重要なお知らせ

東芝マイクロコントローラ TLCS-870 ファミリー TLCS-870/C1 シリーズ

電圧検出回路使用時の制約に関するご連絡

16 ビットタイマカウンタに関するデータシート修正のご連絡

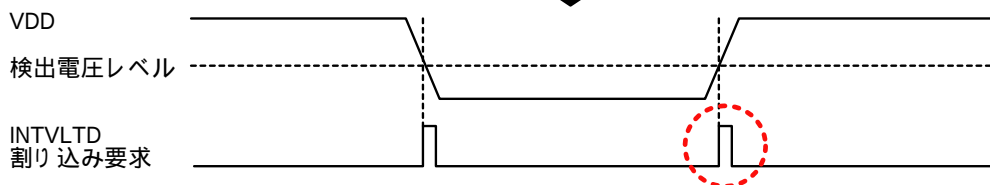
1. INTVLTD 割り込み要求

電圧検出回路で割り込みを使用した場合において、INTVLTD 割り込み要求が電源電圧の下降時だけでなく上昇時にも割り込みが発生する場合があります。
また、インサーキットエミュレータ(TMP89C900)の ICE モードでは、電源電圧の上昇時に割り込みは発生しませんので、インサーキットエミュレータ(TMP89C900)がサポートされている製品では開発ツールと実製品で動作が異なる場合があります。

データシート記載の動作

実際の動作

電圧上昇時に
割り込みが発生する場合があります

1. INTVLTD 割り込み要求

INTVLTD 割り込みは利用せず、メインプログラムの周期などに合わせて定期的に検出電圧の上下を判定してください。検出電圧の上下は $VDCR1 < VD \times SF >$ によって確認することが可能です。ただし動作電圧が検出電圧近傍にあるときは $VDCR1 < VD \times SF >$ の値が安定しない場合がありますので、複数回の確認を行って判定することを推奨致します。(x = 1, 2)

● 修正前**● 修正後**

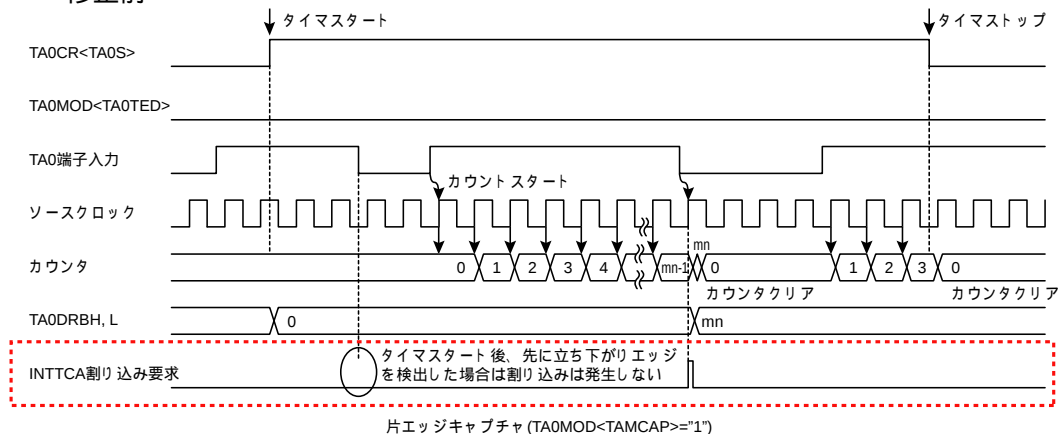
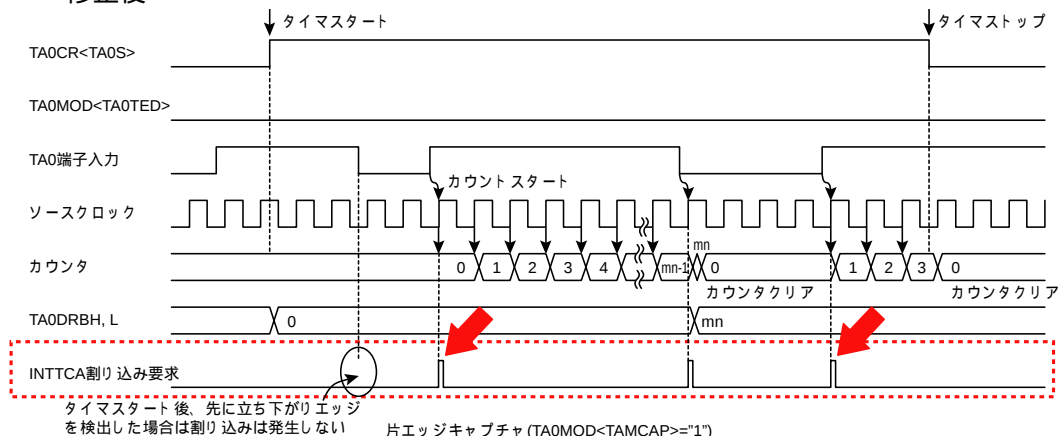
【16 ビットタイマカウンタ】**パルス幅測定モード**

16 ビットタイマカウンタのパルス幅測定モードにおいて、INTTCA 割り込み要求の発生タイミングの記載に誤りがありました。記載の誤りは以下の 2 箇所です。

1. 片エッジキャプチャ時、カウントスタートエッジ、および 2 回目のカウントスタートエッジで割り込み要求が発生しない表記になっていましたが、正しくは割り込み要求が発生します。

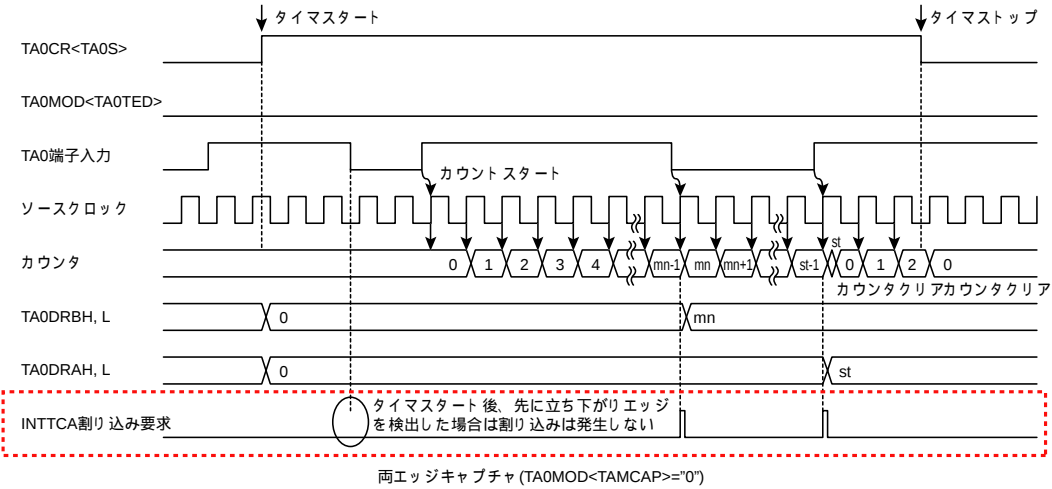
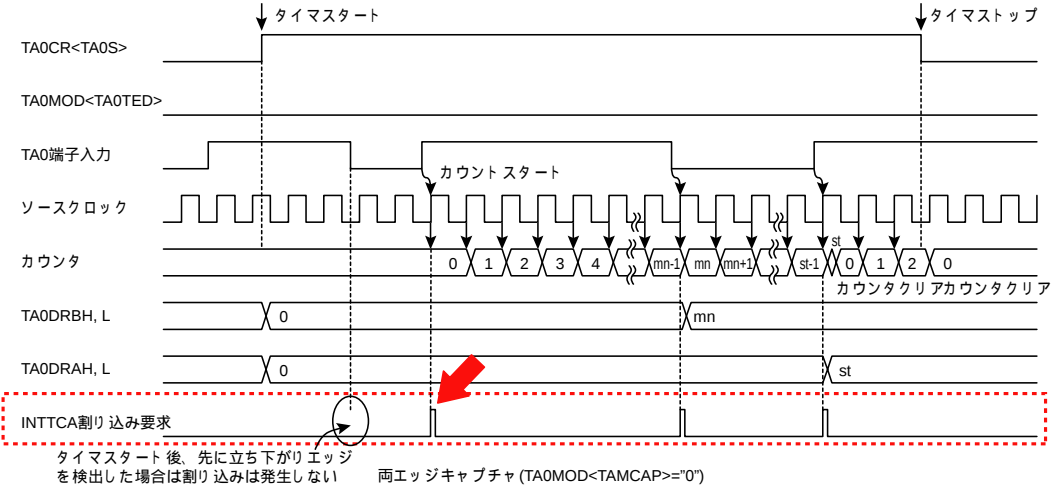
2. 両エッジキャプチャ時、カウントスタートエッジでは割り込み要求が発生しない表記になっていましたが、正しくは割り込み要求が発生します。

● 修正前

● 修正後
